改善箇所説明図

後写鏡（凸面鏡）

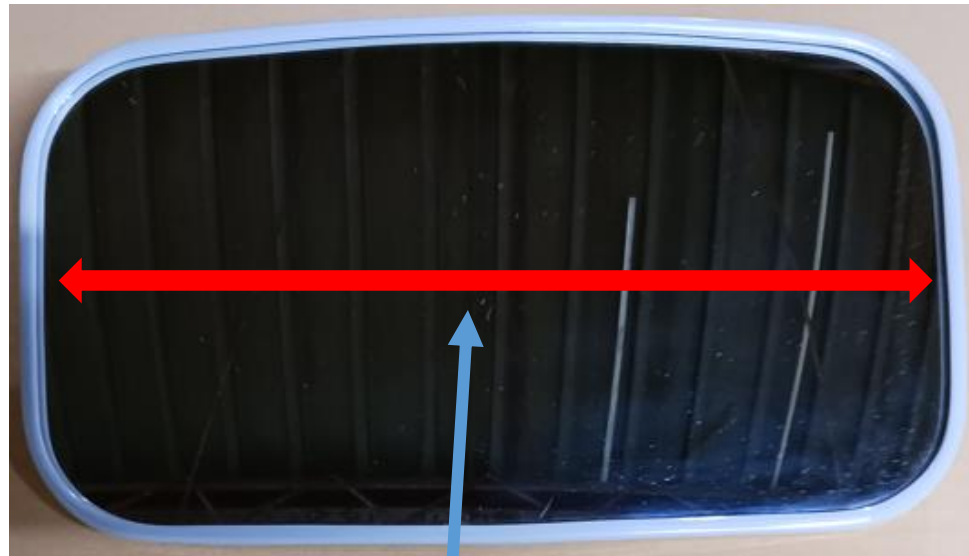
不適合箇所

補修用部品として出荷した後写鏡（凸面鏡）において、
鏡面幅が小さいものがある。

そのため、路線バスに使用した場合、
ワンマンバスの構造要件に適合しないおそれがある。

【改善の内容】

ワンマンバスの構造要件適合品と交換する。
